発電用風力設備の技術基準の解釈について（20140328商局第1号）の
一部を改正する規程

○発電用風力設備の技術基準の解釈について（20140328商局第1号）新旧対照表
(傍線部分は改正部分)

別図1

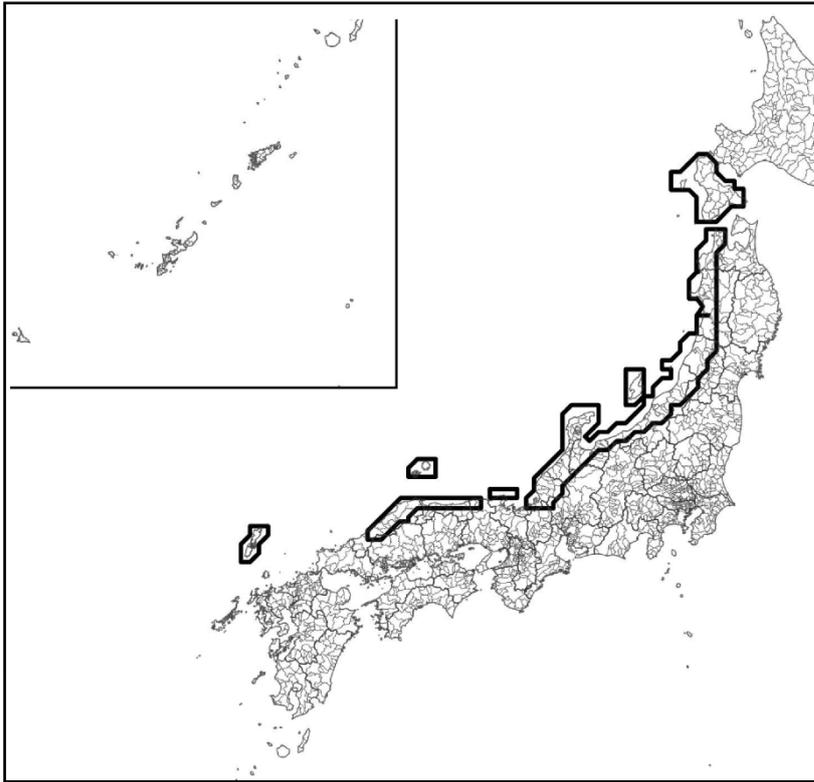
改正後	現行
<p>【風車の安全な状態の確保】 (省令第5条)</p> <p>第5条 (略)</p> <p>2～5 (略)</p> <p>6 省令第5条第3項に規定する「雷撃から風車を保護するような措置」とは、次に掲げる各号の要件を満たすものをいう。</p> <p>一 発電用風力設備を設置する場所の落雷条件を考慮し、次に掲げる地域の区分に応じ、次に定める要件を満たすこと。</p> <p><u>イ 別図1のA線で囲まれた地域</u></p> <p><u>(イ) 風車への雷撃の電荷量を600クーロン以上と想定して設計すること。</u></p> <p><u>(ロ) 雷撃から風車を保護する効果が高く、かつ、容易に脱落しない適切なレセプターを風車へ取付けること。</u></p> <p><u>(ハ) 雷撃によって生ずる電流を風車に損傷を与えることなく安全に地中に流すことができる引下げ導体等を施設すること。</u></p> <p><u>(ニ) 風車への雷撃があった場合に直ちに風車を停止することができるように、非常停止装置等を施設すること。</u></p> <p><u>ロ 別図2のB線で囲まれた地域</u></p> <p><u>(イ) 風車への雷撃の電荷量を300クーロン以上と想定して設計すること。</u></p> <p><u>(ロ) イ(ロ)及び(ハ)の要件を満たすこと。</u></p>	<p>【風車の安全な状態の確保】 (省令第5条)</p> <p>第5条 (略)</p> <p>2～5 (略)</p> <p>6 省令第5条第3項に規定する「雷撃から風車を保護するような措置」とは、次に掲げる要件の全てを満たすものをいう。</p> <p>一 発電用風力設備を設置する場所の落雷条件を考慮し、<u>レセプターの風車への取付け及び雷撃によって生ずる電流を風車に損傷を与えることなく安全に地中に流すことができる引下げ導体等を施設すること。</u></p>

別図2

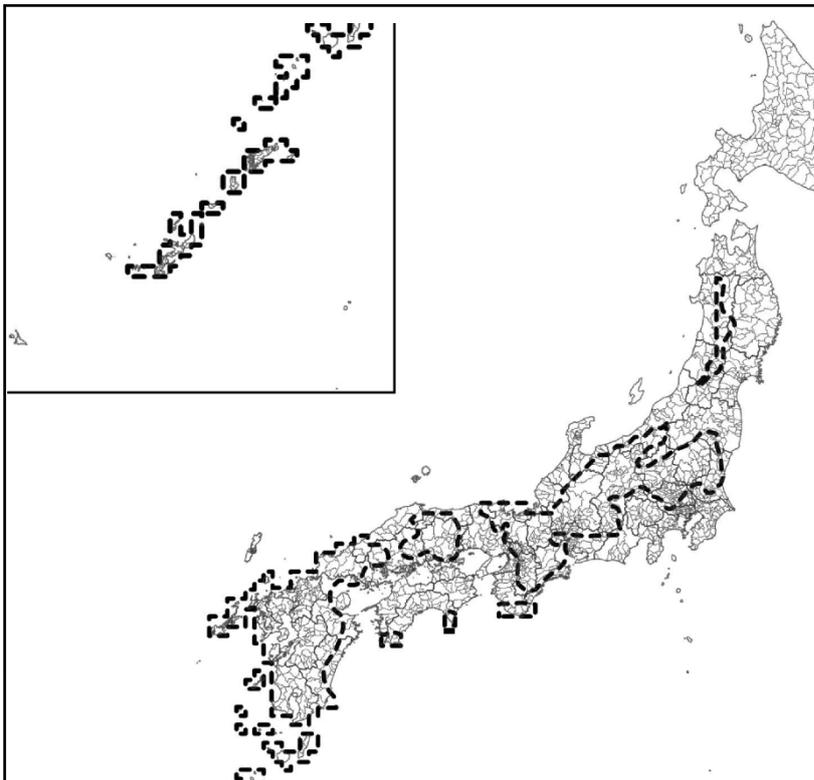
<p>ハ <u>別図 1 のA線及び別図 2 のB線で囲まれた地域以外の地域</u></p> <p><u>(イ) 風車への雷撃の電荷量を 1 5 0 クーロン以上と想定して設計すること。</u></p> <p><u>(ロ) イ (ロ) 及び (ハ) の要件を満たすこと。</u></p> <p>二 (略)</p> <p>7 (略)</p> <p>別図 1</p> <p>別図 2</p>	<p>二 (略)</p> <p>7 (略)</p> <p>(新設)</p> <p>(新設)</p>
---	---
